## Dodatek č. 1

ke smlouvě o dílo č. 4/2015/NORFONDCZ11  
č. smlouvy zhotovitele: 2015/1015/0476

**Název stavby:** Albertinum Žamberk – zavedení systému ucelené rehabilitace v podmínkách  
psychiatrického oddělení

**ZL 01 Práce spojené se sanací vlhkosti v suterénu objektu SO 01**

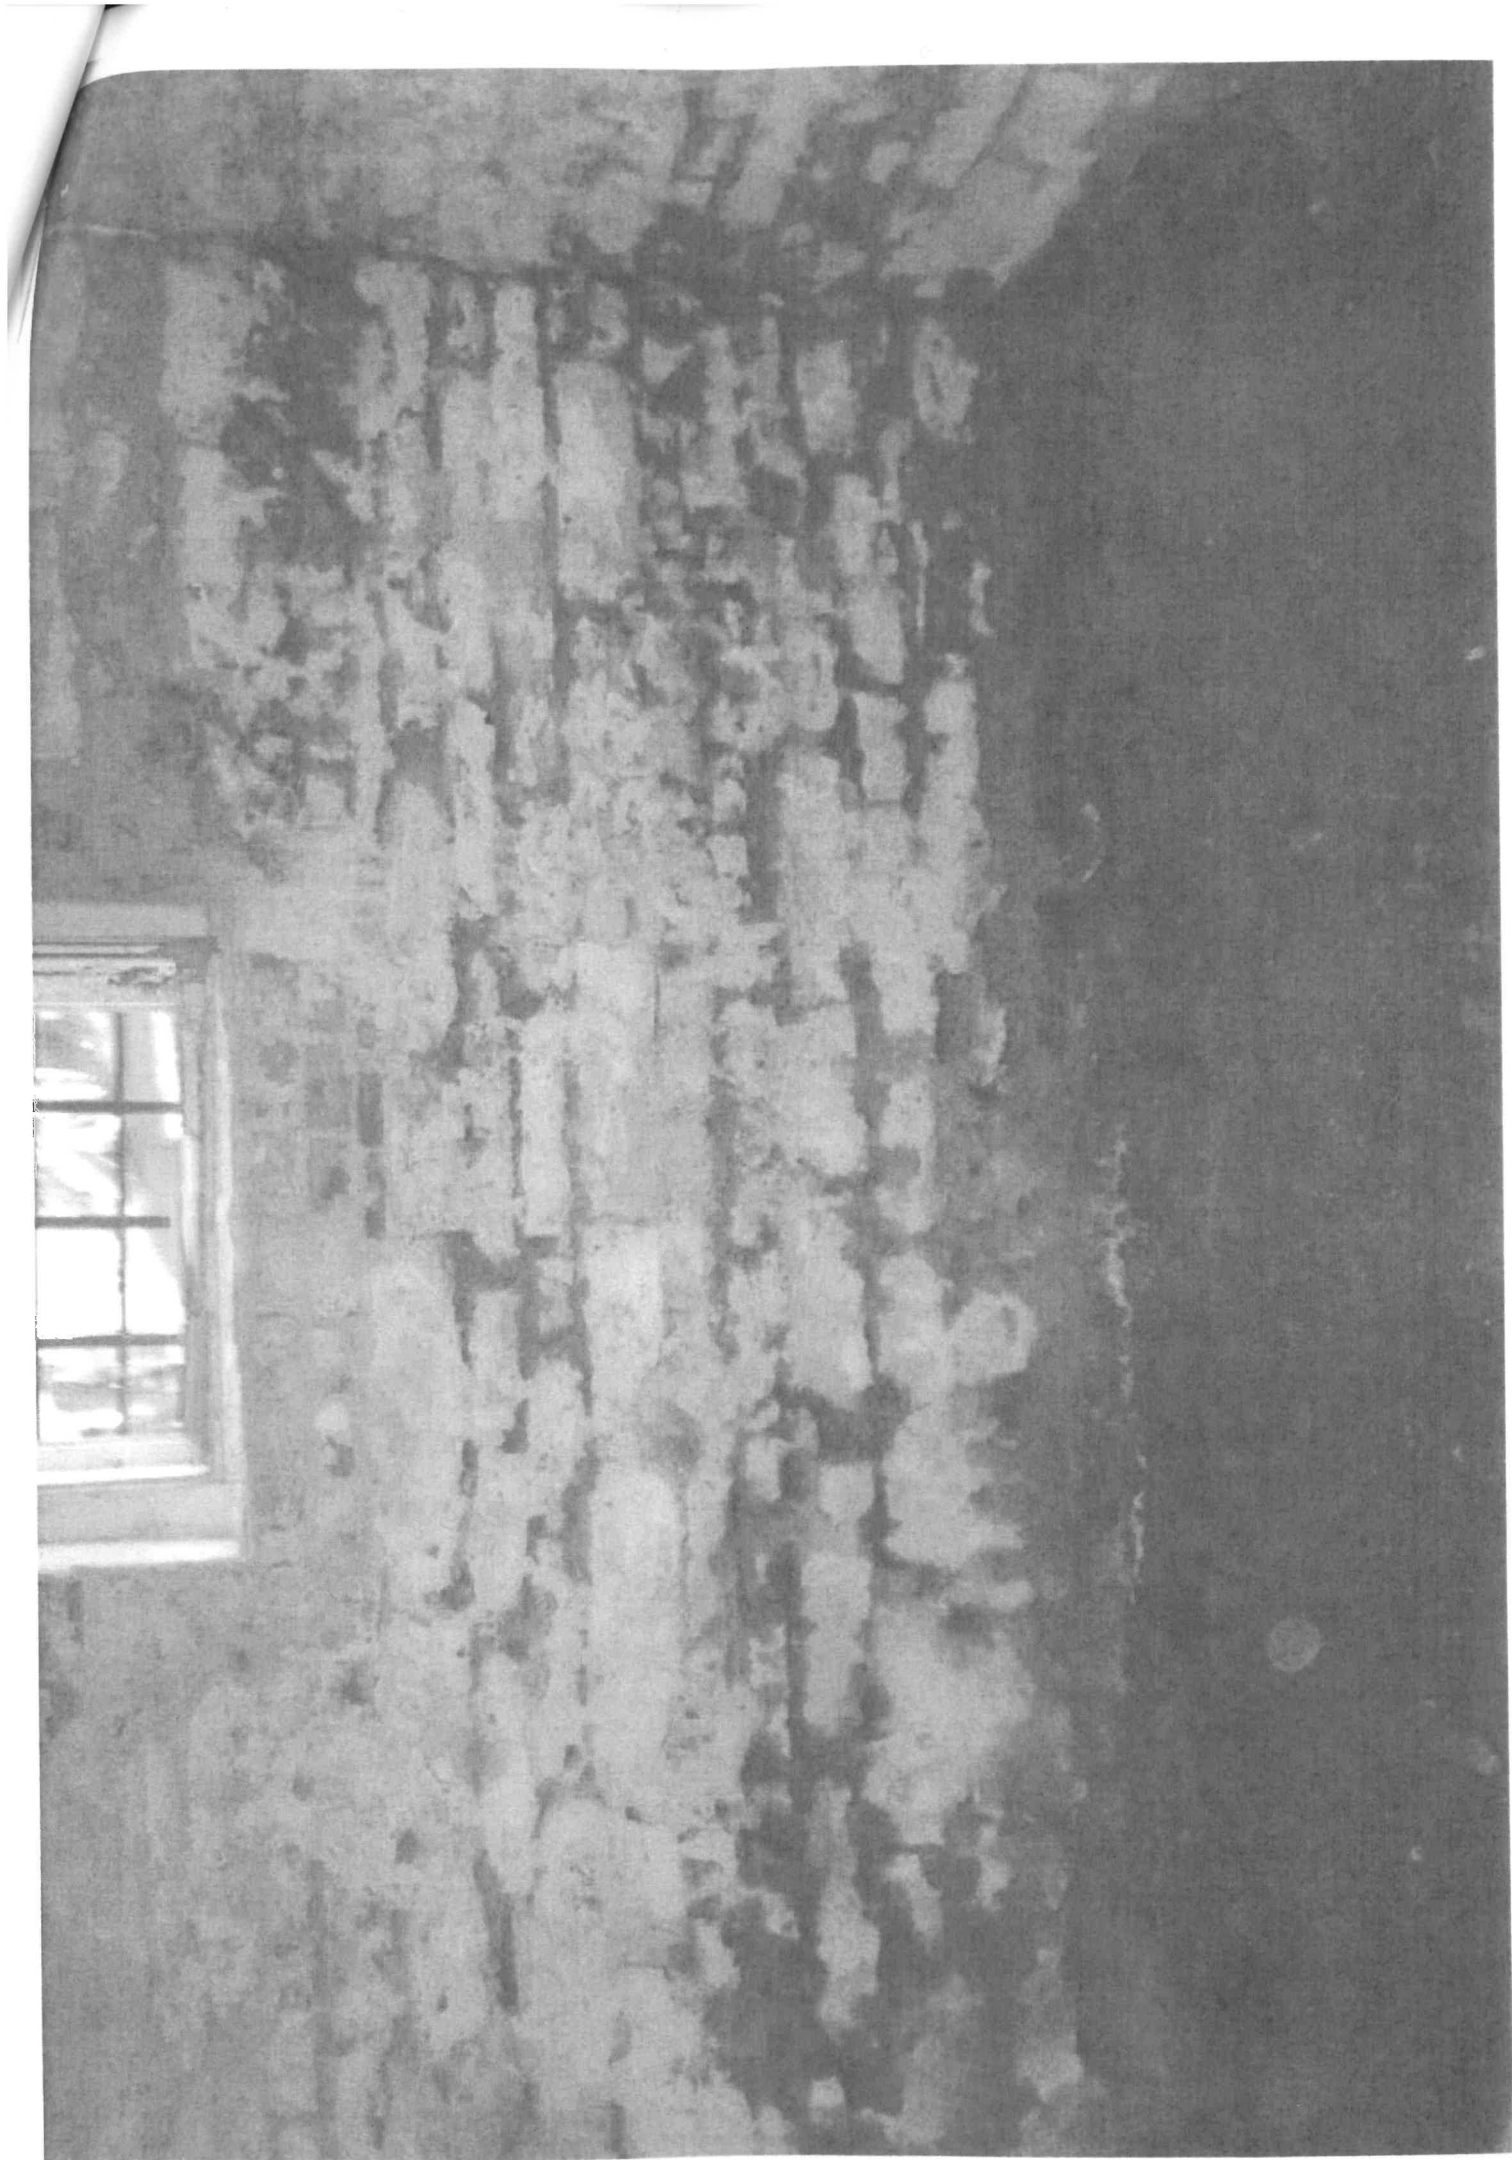
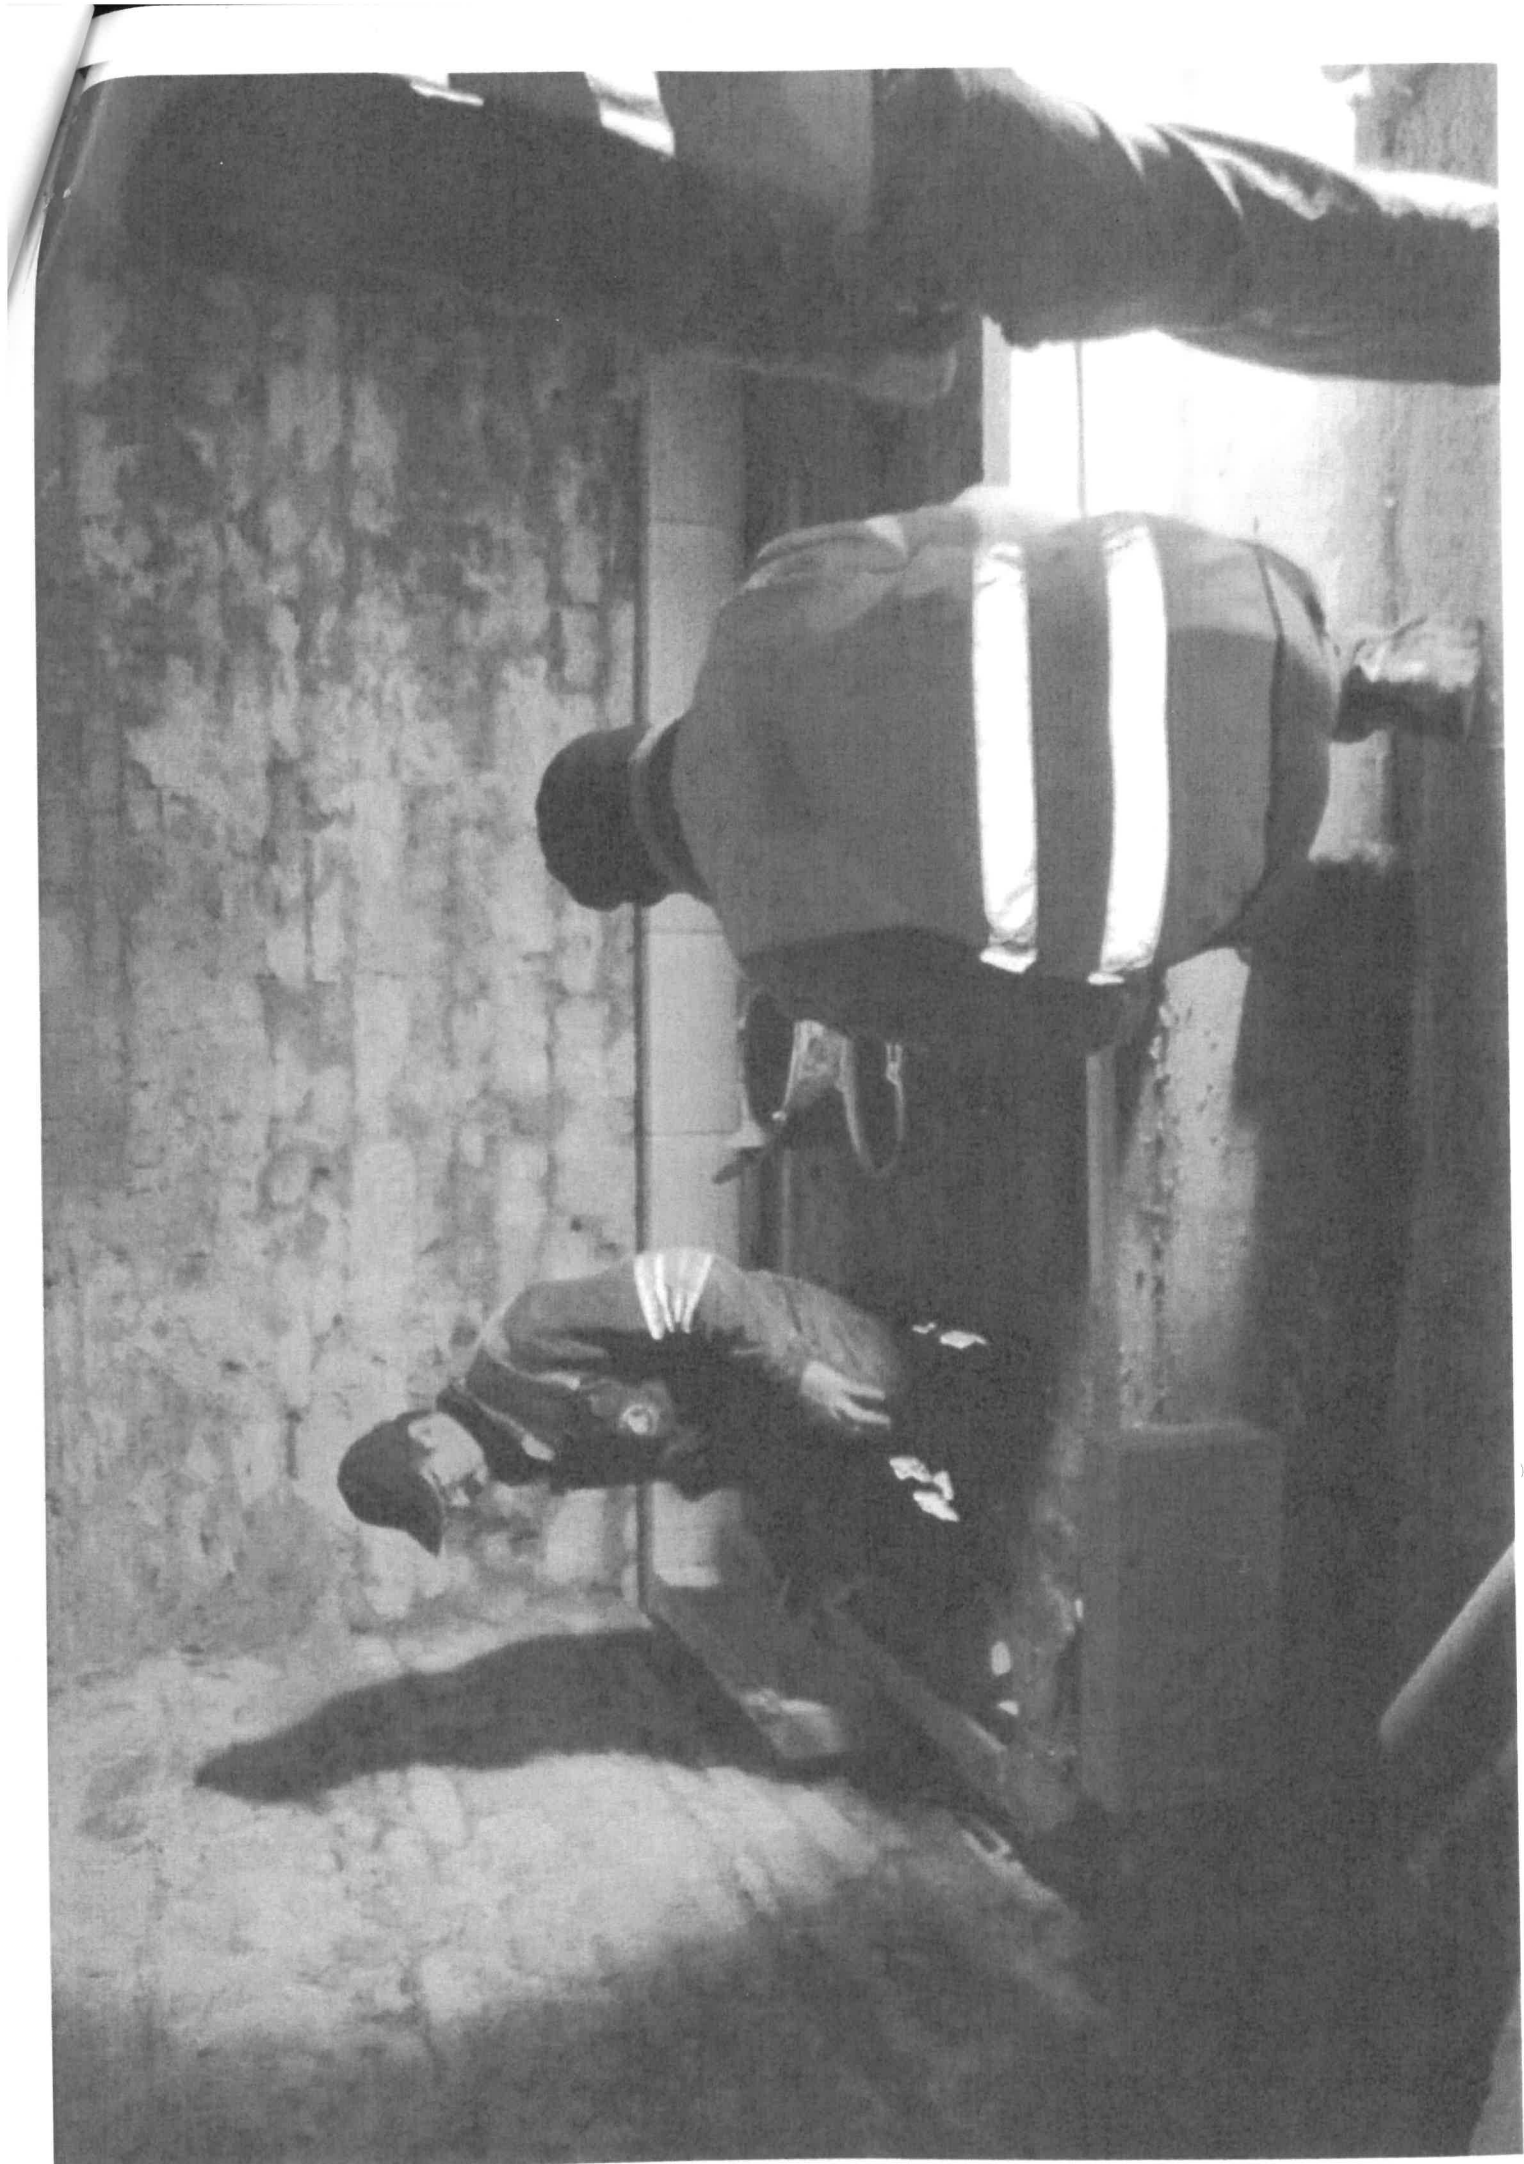
### ZL 01-1 Bourání příček (suterén):

Při bourání podlah v 1.PP (suterén) bylo zjištěno, že příčky nemají základy a při snižování úrovně podlah suterénu by musely být příčky složitě podchycovány, podezdívány a dodatečně opatřeny základem. Po otlučení omítek bylo navíc zjištěno, že příčky jsou popraskané, nestabilní. Jako technicky a cenově vhodnější je provést jejich vybourání, provést nové základy pod příčky (výkop, betonáž) a na novou izolaci proti vlhkosti vyzdít nové příčky. V tomto případě odpadá potřeba jejich projektované podřezání pro vložení dodatečné izolace, proto je proveden odpočet příslušné položky. Skutečný stav založení příček byl zjištěn až v průběhu provádění bouracích prací a projektant v době projektování nemohl tento neobvyklý stav konstrukcí předpokládat.

### ZL 01-3 Sanační omítky v suterénu:

Po odstranění omítek v 1. PP (suterénu) a po provedení dodatečné izolace proti zemní vlhkosti podřezáním, včetně provedení vnější izolace podzemní části obvodových zdí vykazuje suterénní zdivo stále evidentně vysokou vlhkost a zasolení, což prokázaly následné sondy a zkoušky provedené odbornou specializovanou firmou. Vysychání masivních kamenných obvodových a středních nosných zdí bude dlouhodobé, stejně jako výskyt zasolení. Vzhledem k vysokým naměřeným hodnotám stávající vlhkosti a zasolení zdiva, způsobenému dlouhodobým působením zemní vlhkosti na zcela neizolované podzemní konstrukce a několikaletým neužíváním objektu, je technicky vyloučeno použití běžných vápenocementových omítek, protože by ve velmi krátké době došlo k jejich poškození a opadávání působením naakumulovanou vlhkostí a solí ze zdiva. Protože suterén bude nově využíván hlavně jako šatny pro personál, docházelo by následně i k poškození velkého množství dřevěného nábytku a ke vzniku plísní. Proto je pro zamezení projevů vlhkosti a zasolení navrženo jednak provedení přízdivek z příček se vzduchovou mezerou v místech hygienických místností a jednak provedení sanačních omítek na zbývajících částí stávajících obvodových a středních nosných zdech. Extrémní vlhkost byla zjištěna až po odstranění omítek a dalších „krycích“ konstrukcí (přízdívky apod.), které do určité míry maskovaly skutečný stav nosného zdiva.
